RENESAS TECHNICAL UPDATE

製品分類	MPU & MCU	発行番号	TN-16C-A191A/J	Rev.	第1版
題名	R32C/117グループハードウェアマニュアルの誤記訂正		情報分類	技術情報	
適用製品	R32C/117グループ	対象ロット等	関連資料	R32C/117グループハードウェア マニュアル Rev.1.00 (RJJ09B0565-0100)

R32C/117グループハードウェアマニュアル Rev.1.00 において誤記がありましたので、以下のとおり訂正いたします。

図8.1 クロック発生回路のブロック図

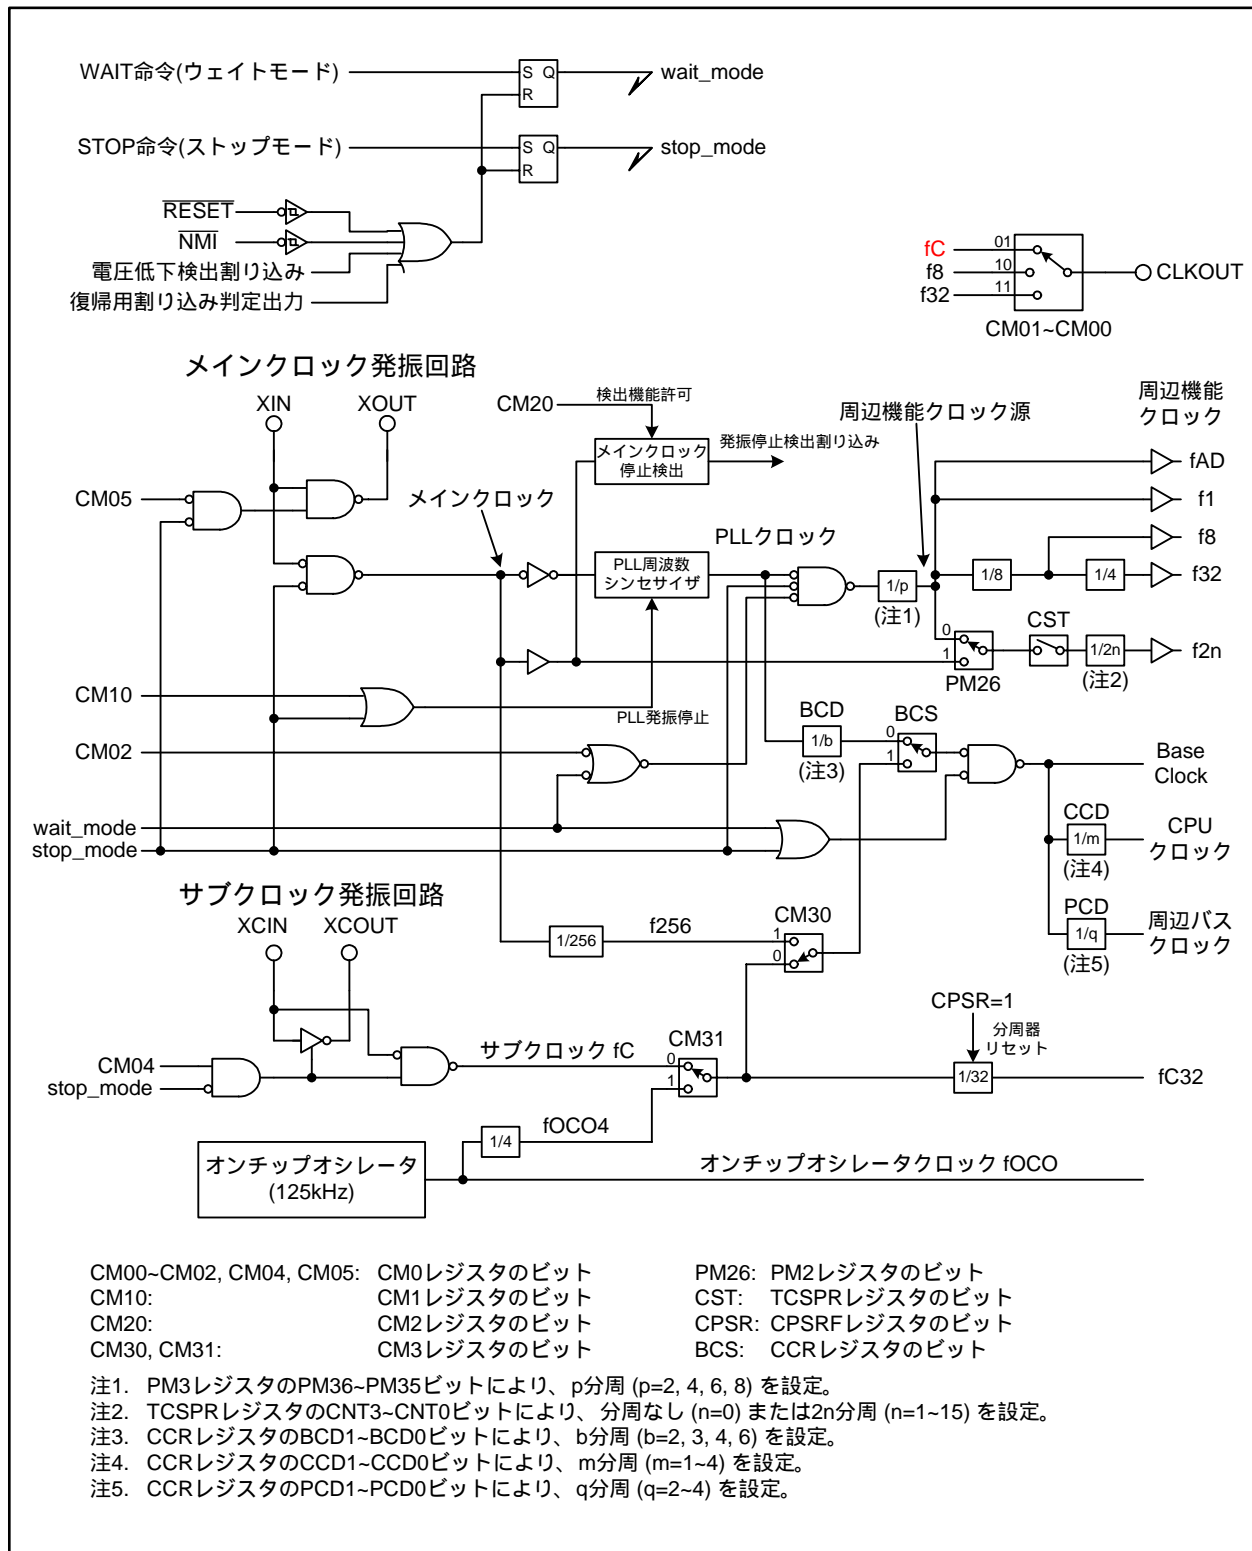
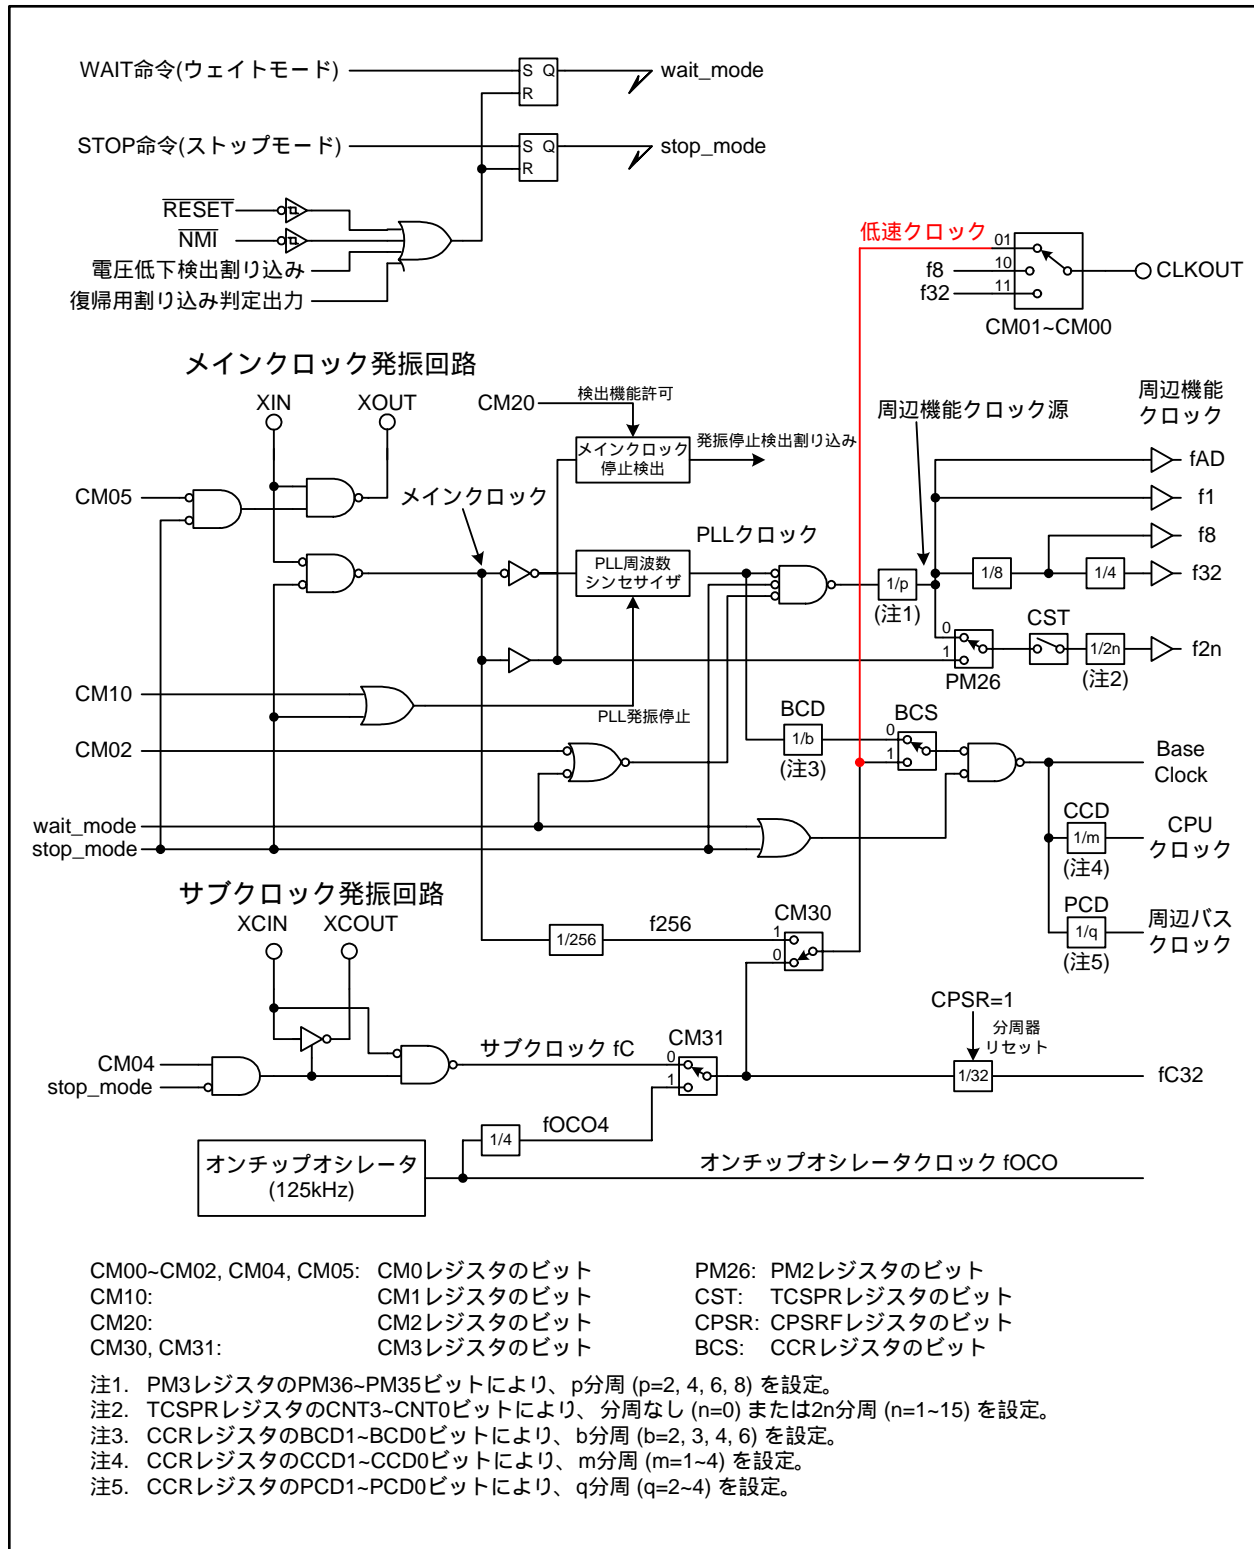
図8.1を以下のとおり訂正いたします。

図9.15 ALE信号とアドレスバス、データバス

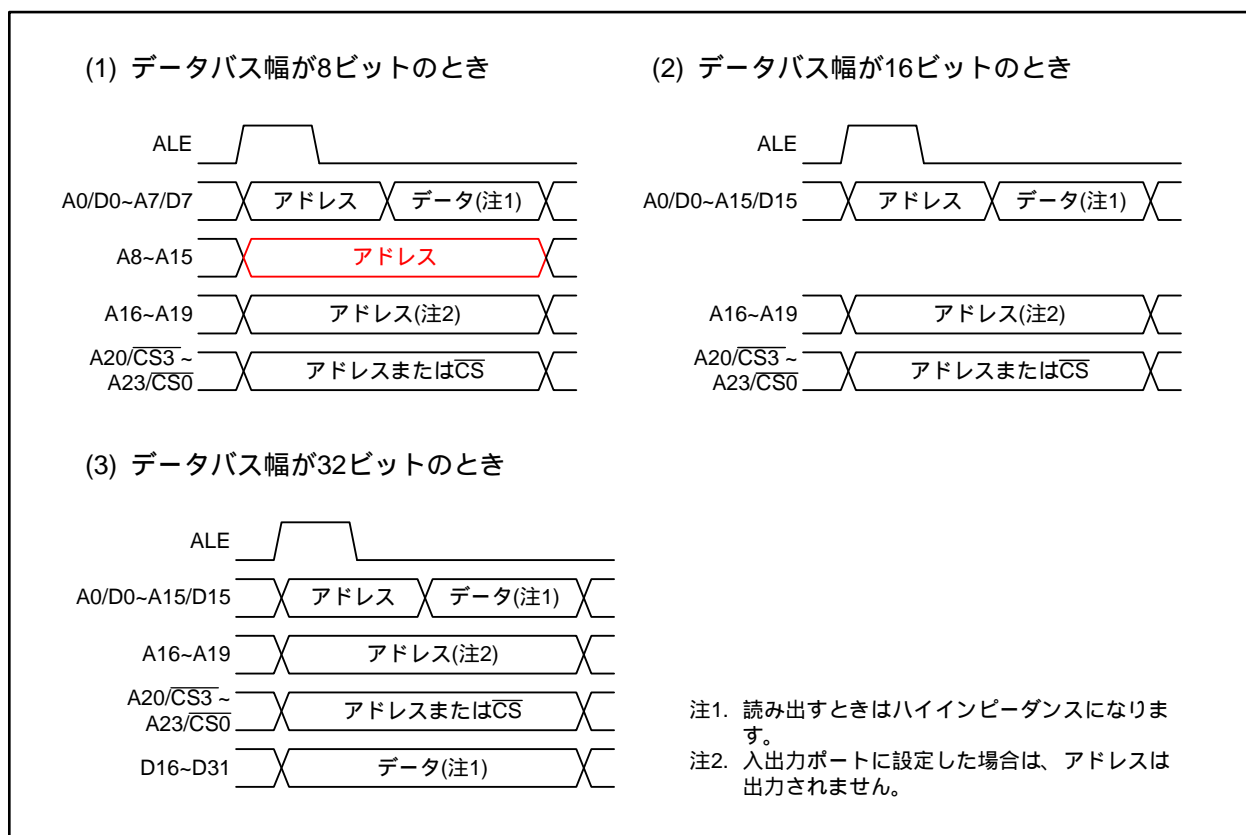
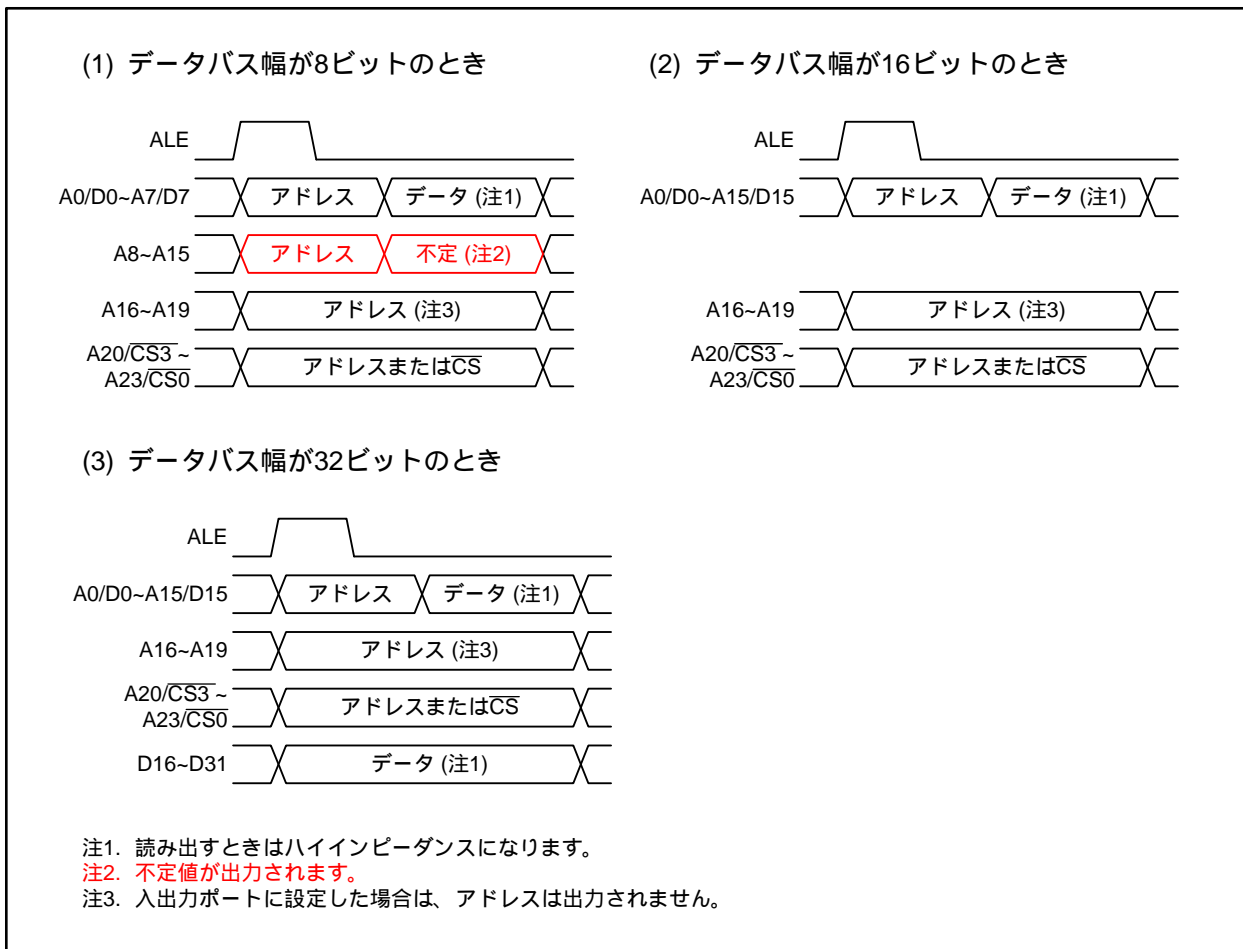
図9.15のデータバス幅が8ビットのときの波形を以下のとおり訂正いたします。

図11.8 割り込み優先順位判定回路

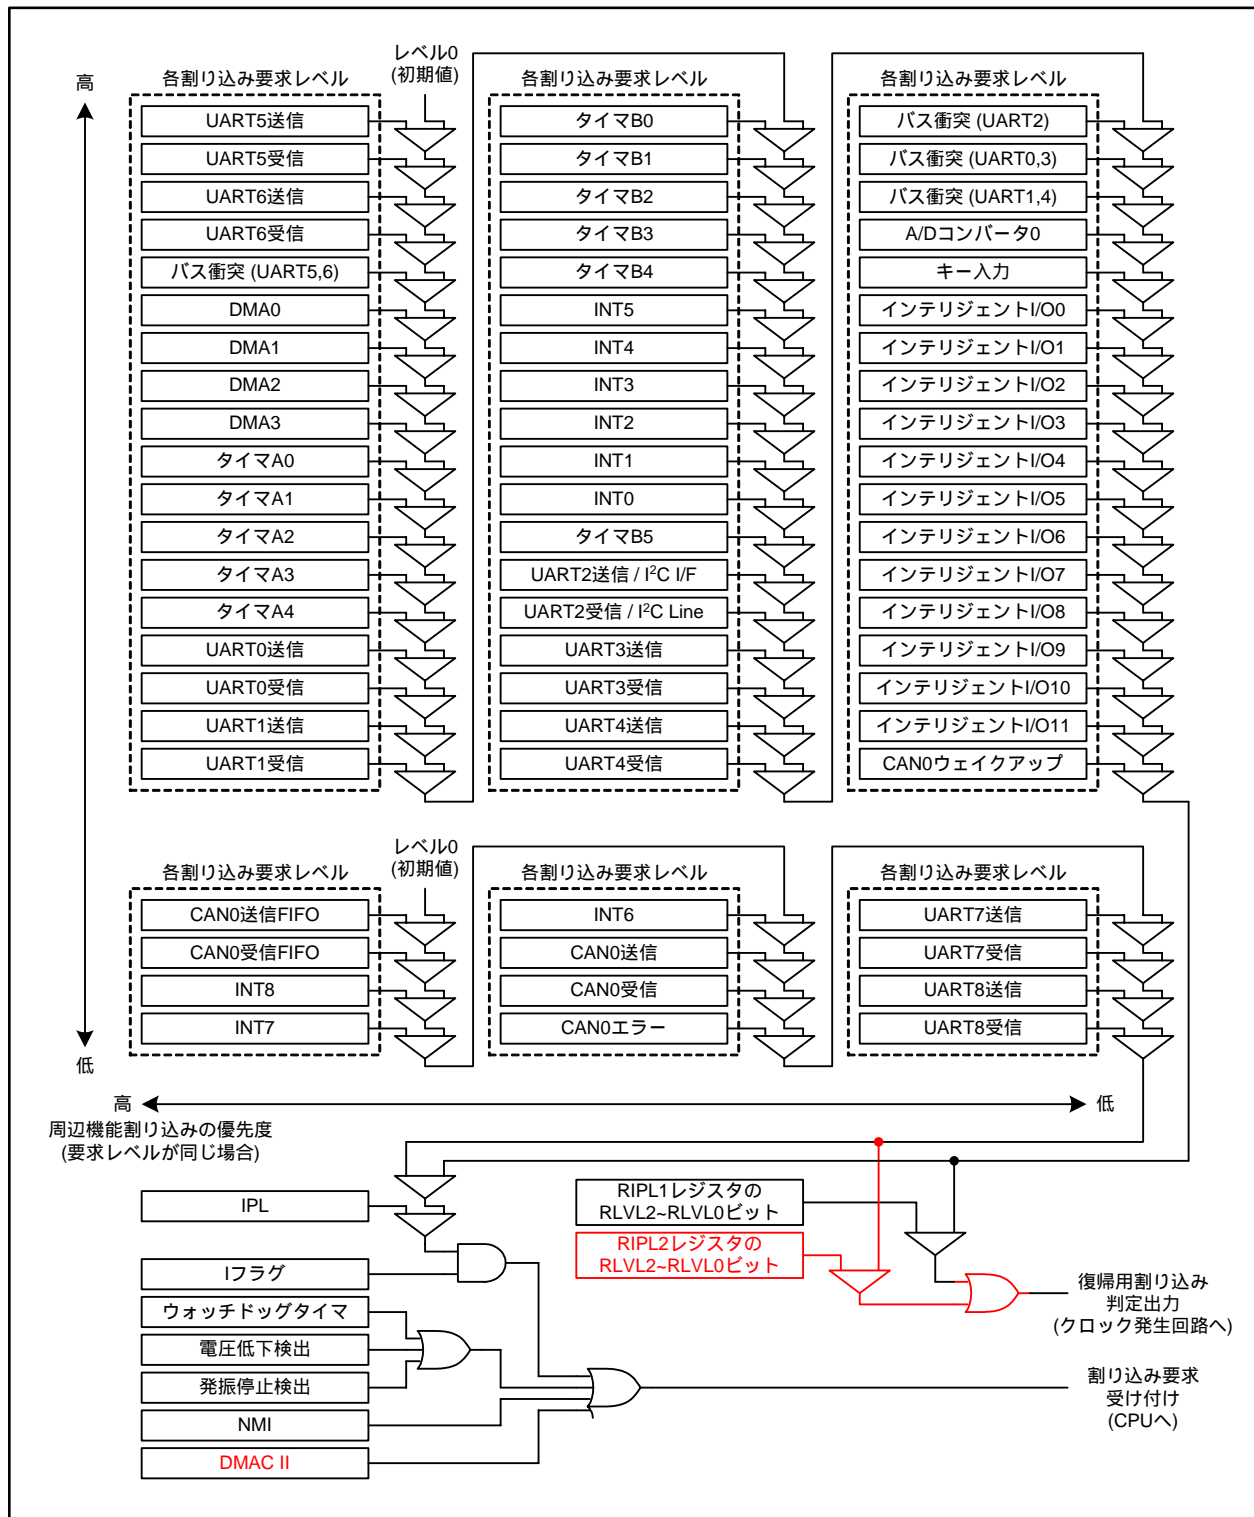
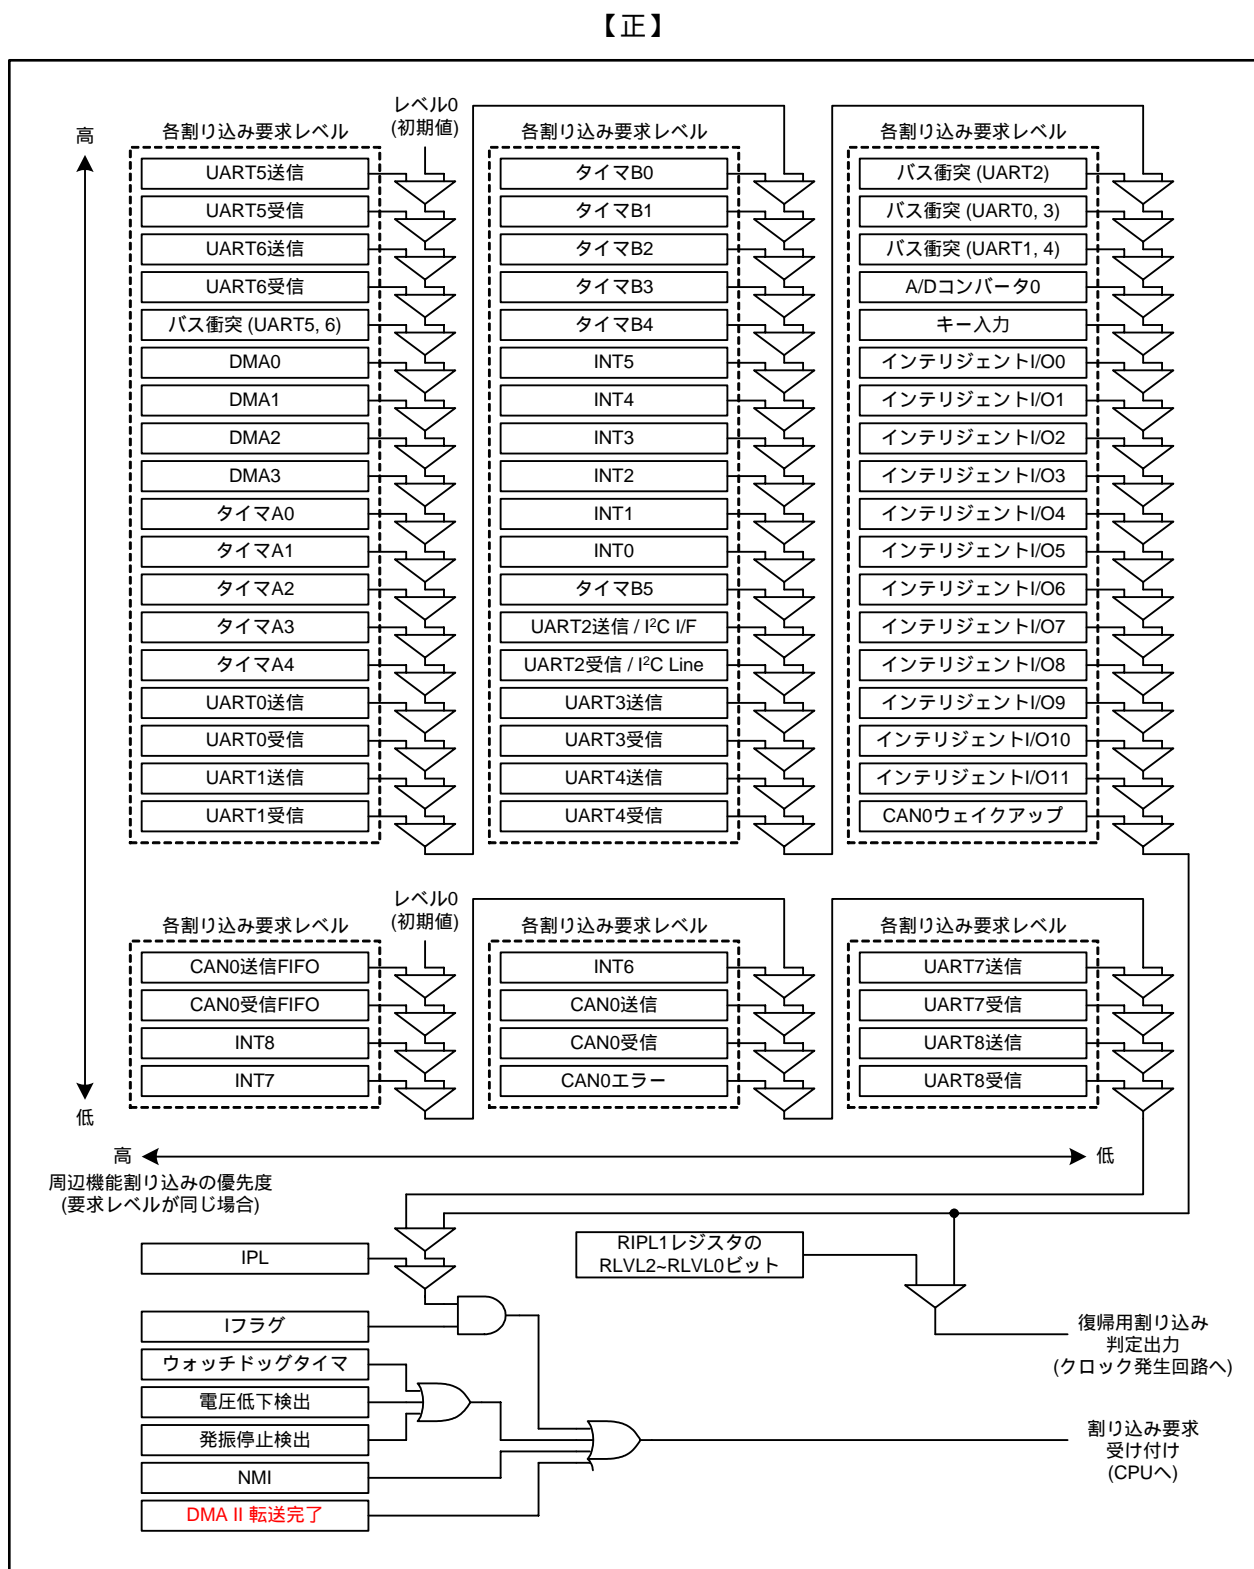
図11.8を以下のとおり訂正いたします。
